WEG nr. 742

Aantal ingediende bezwaren: 1

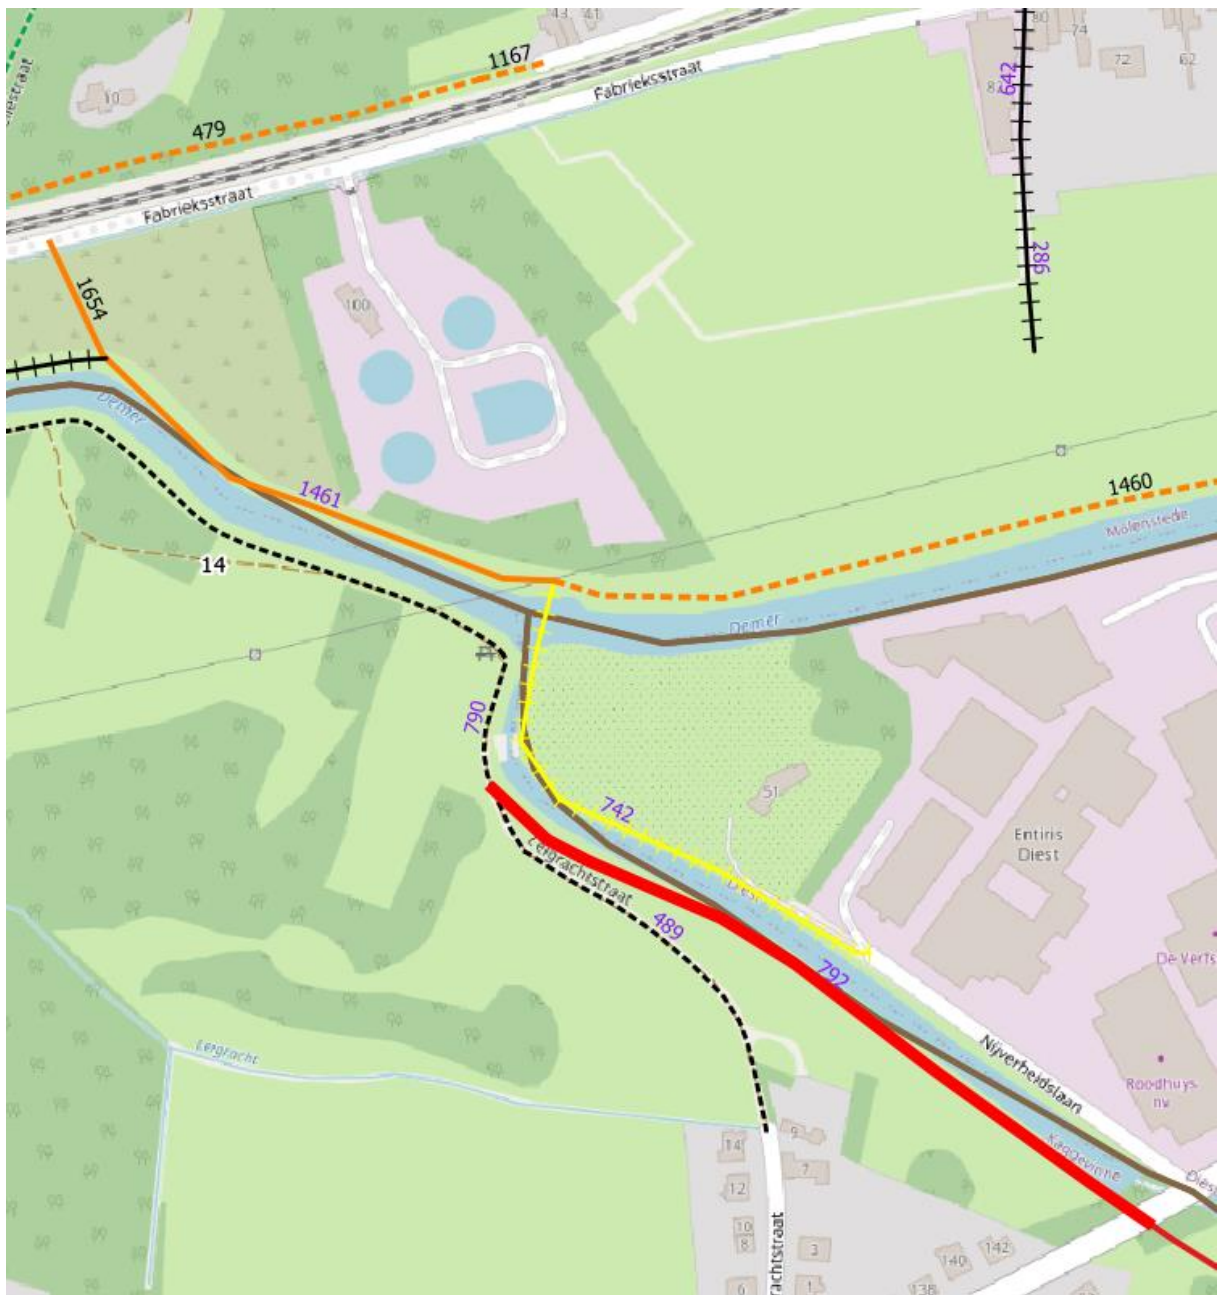
- 742: opheffen! Traject verloopt deels over privéterrein, wensbeeld van brug over de Demer opwaarts de monding van de Oude Demer is onrealistisch. Fietsverkeer kan afgeleid worden naar de brug achter de brandweerkazerne.

Het is niet duidelijk waarom dit bezwaarschrift werd ingediend. De weg staat immers al aangeduid als zijnde op te heffen.
